碧湖山庄5-20#楼及5-20#楼地下室方案变更

设计单位：广州博厦建筑设计研究院有限公司

方案变更情况说明

J ~ A 轴立面图 1:100

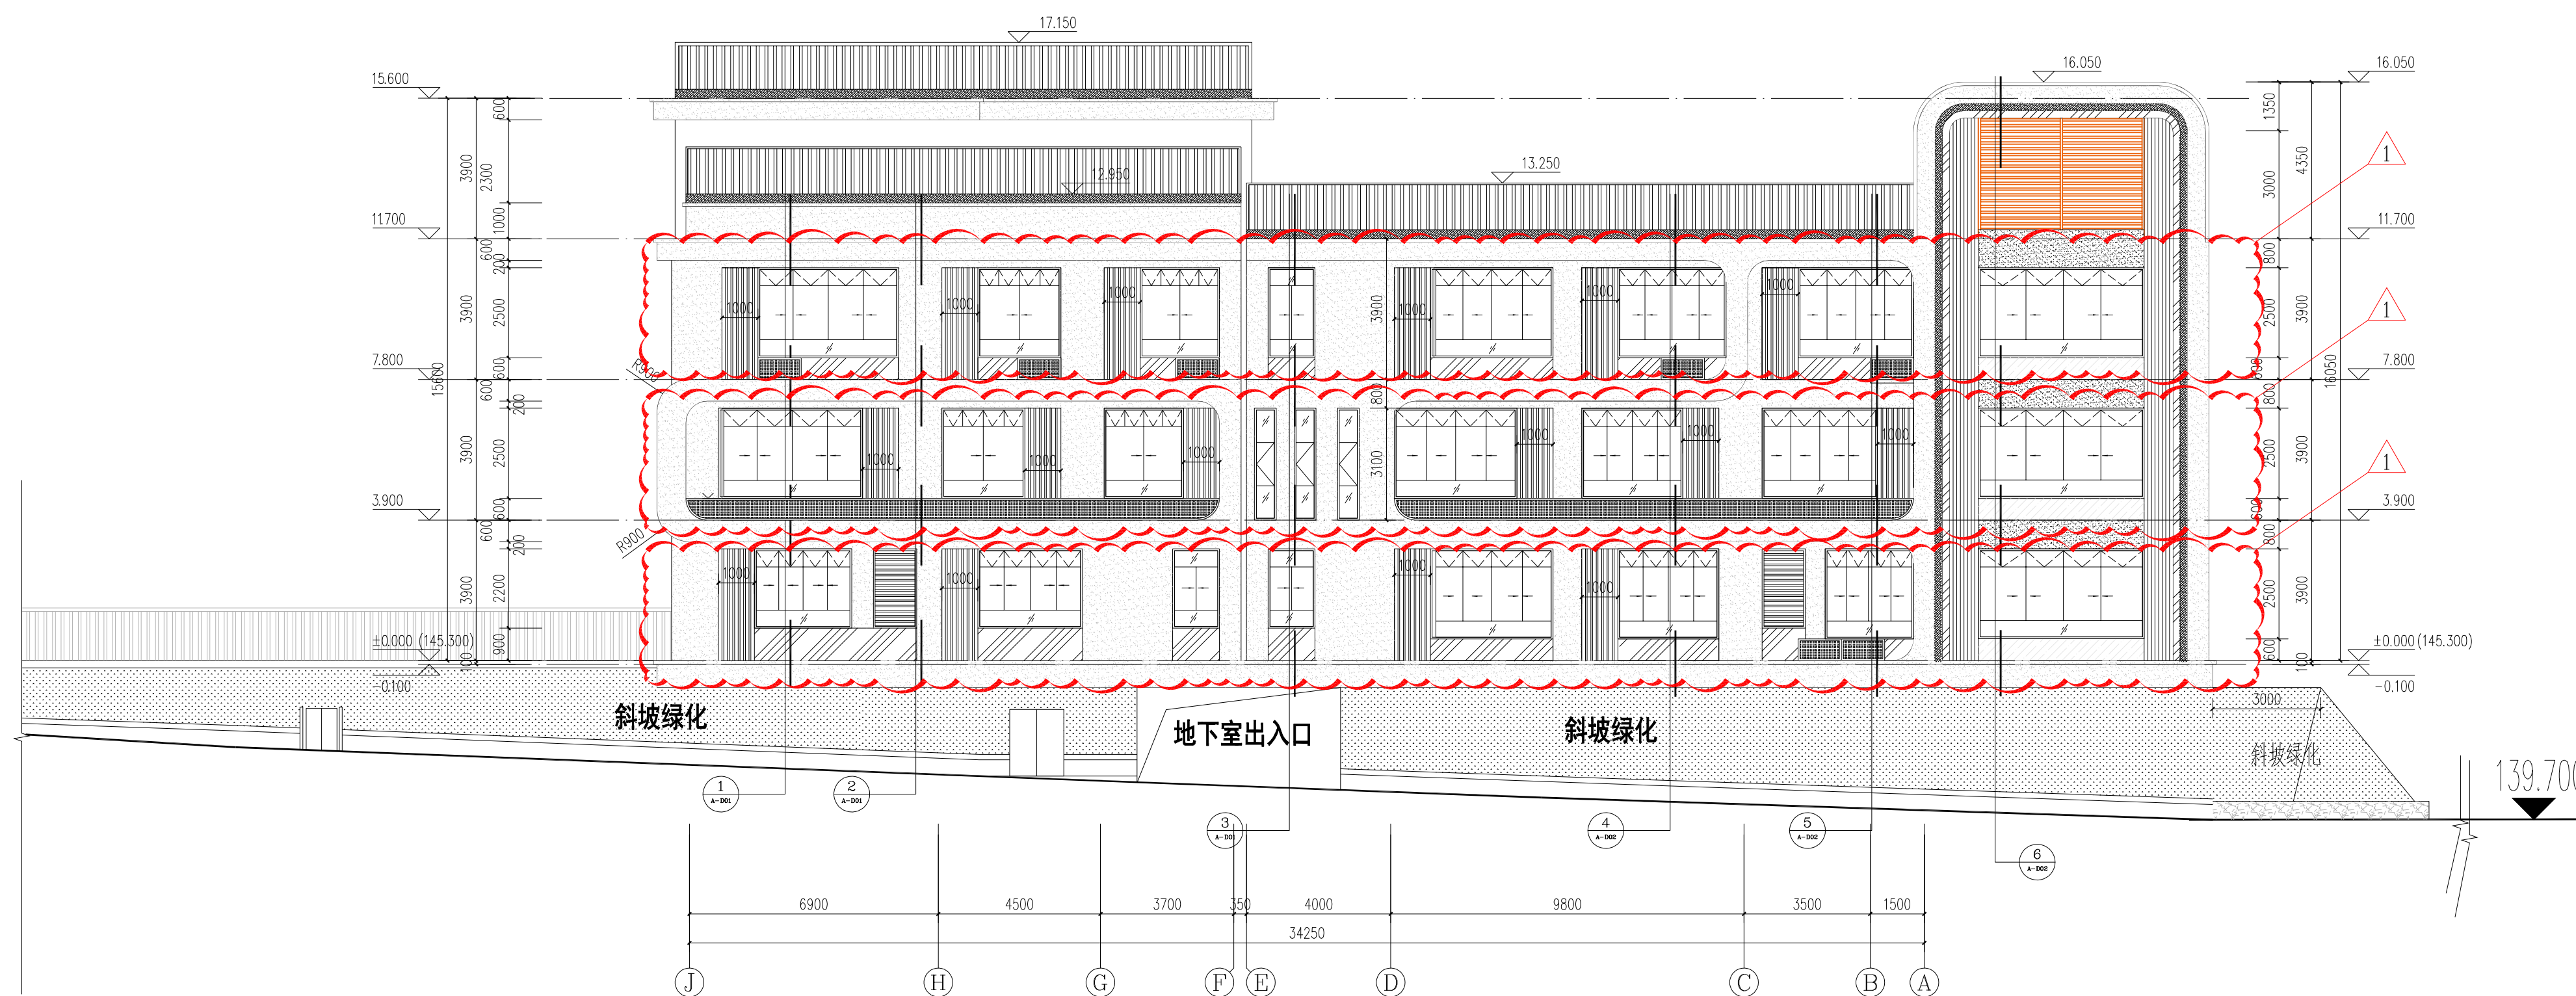
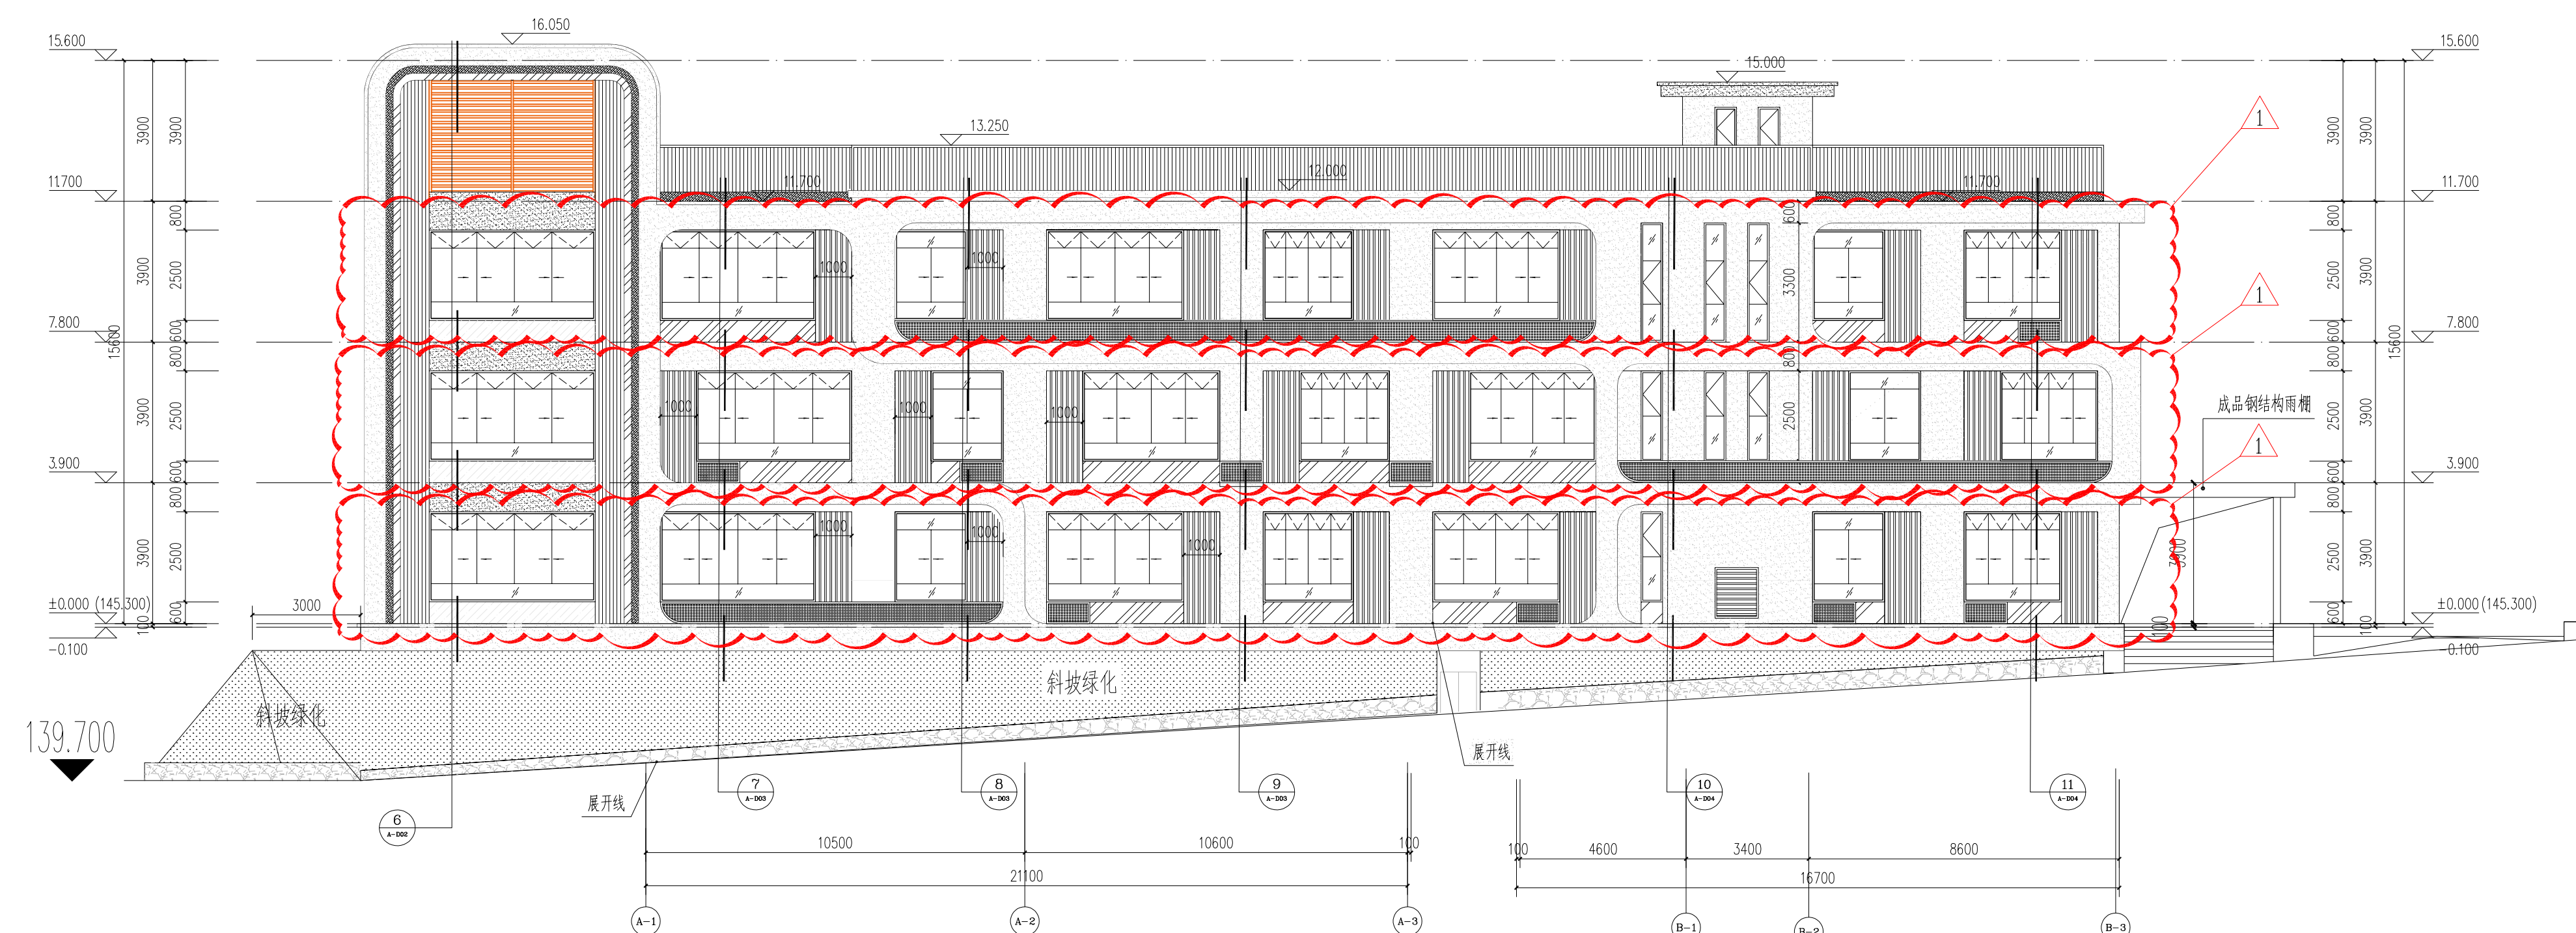
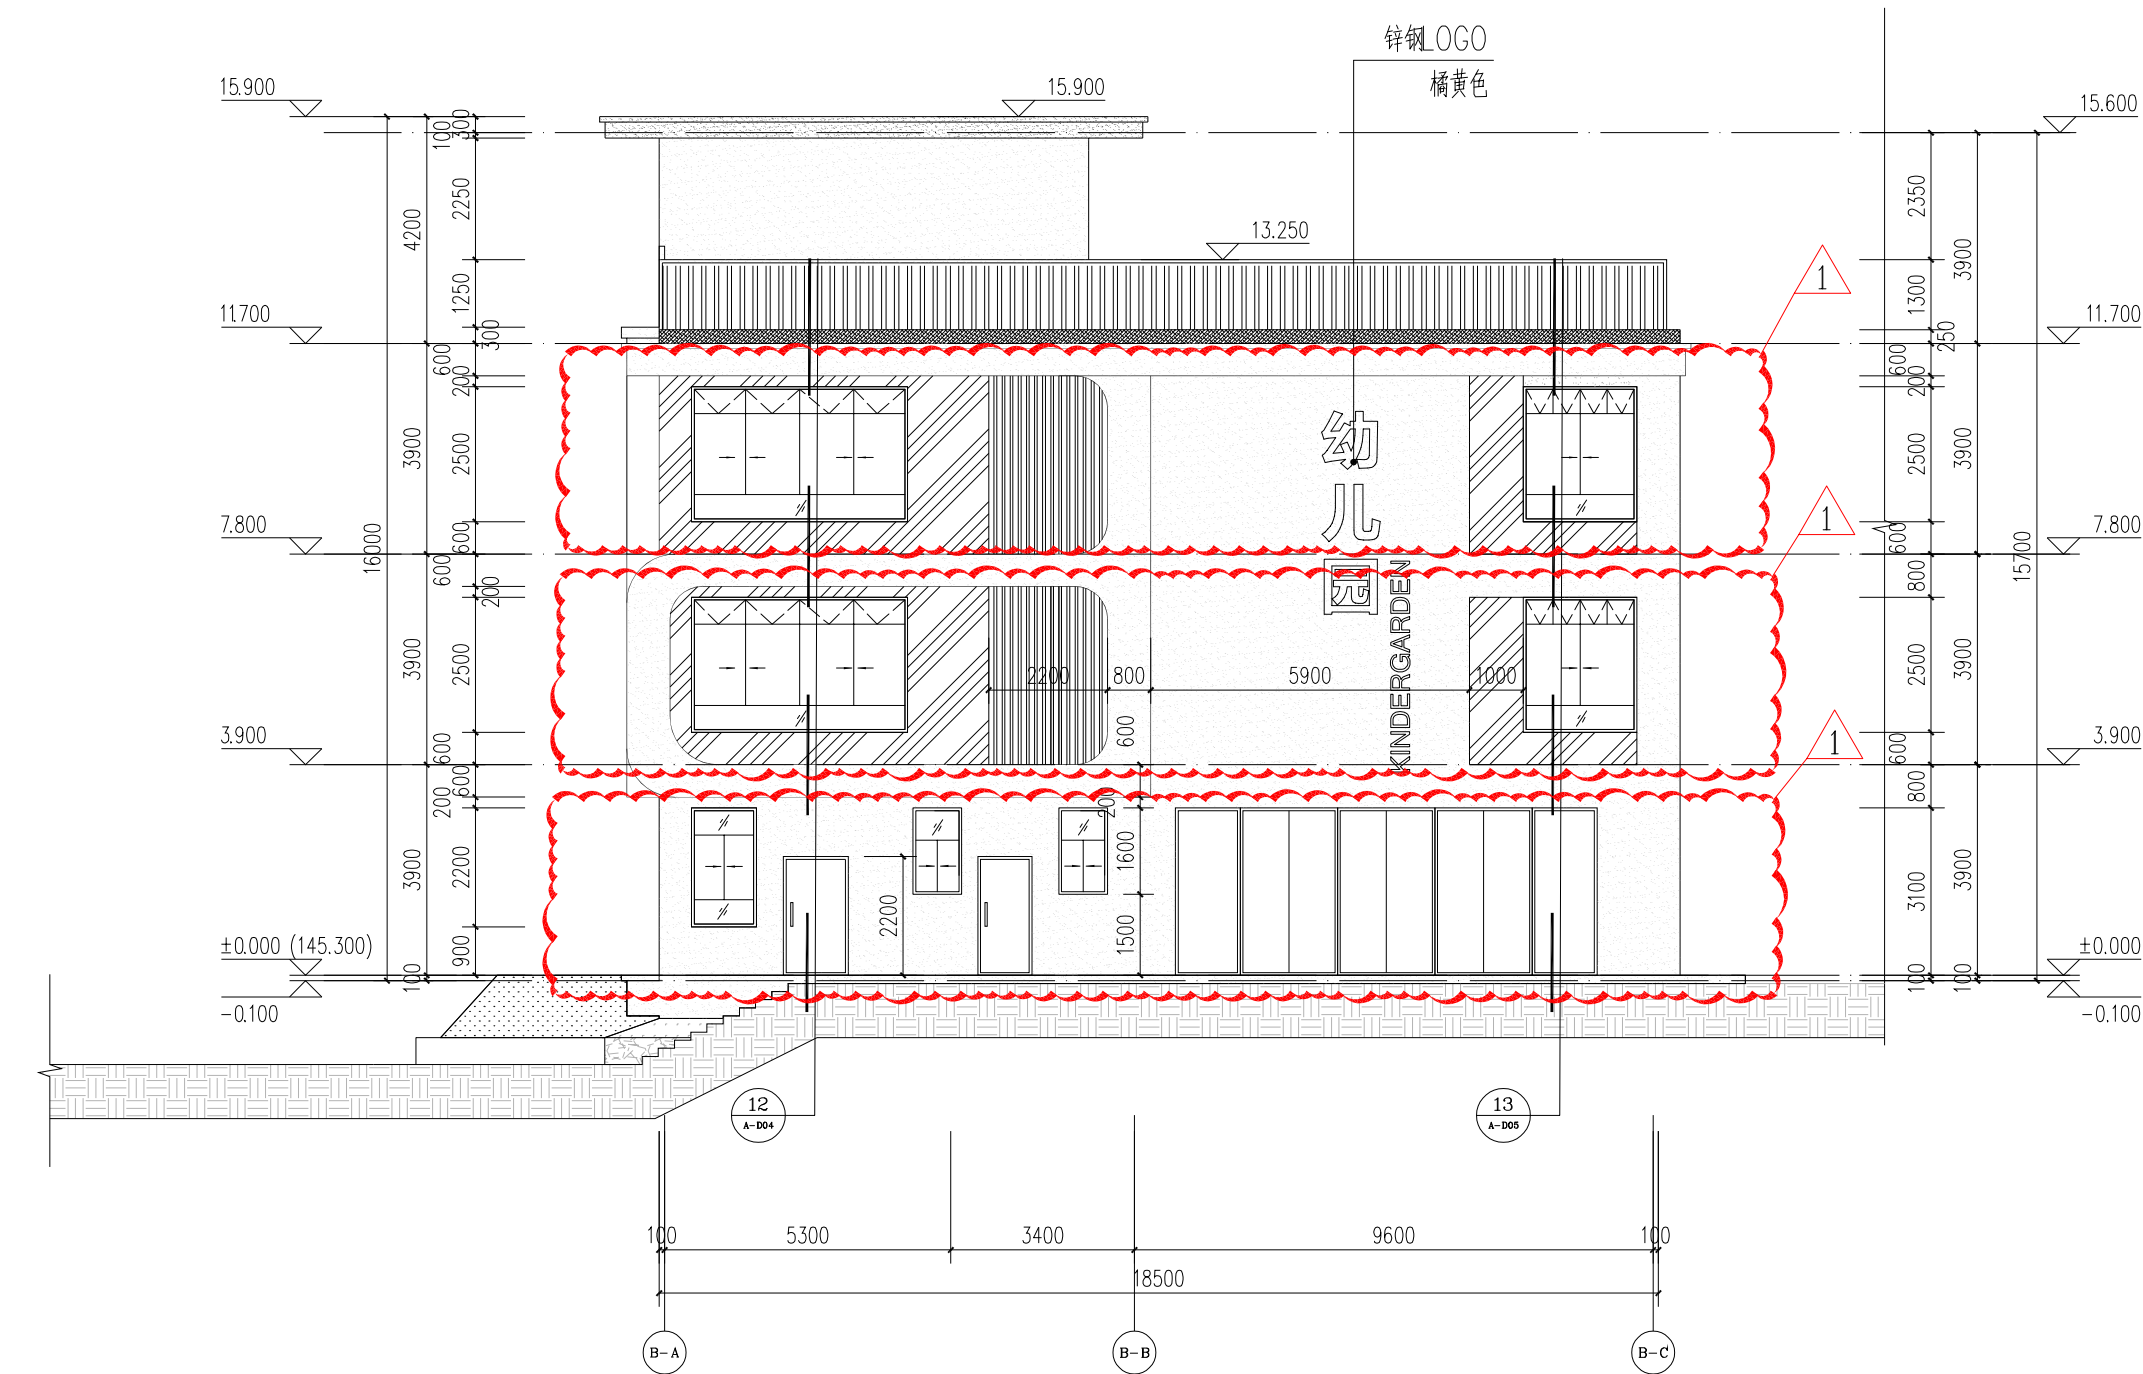
变更内容：
1、因施工图优化调整，窗户调整。

变更内容：
1、因施工图优化调整，窗户调整。

变更内容:
1、因施工图优化调整, 窗户调整。

变更内容:
1、因施工图优化调整, 窗户调整。

变更内容:
1、因施工图优化调整, 窗户调整。

变更内容:
1、因施工图优化调整, 窗户调整。
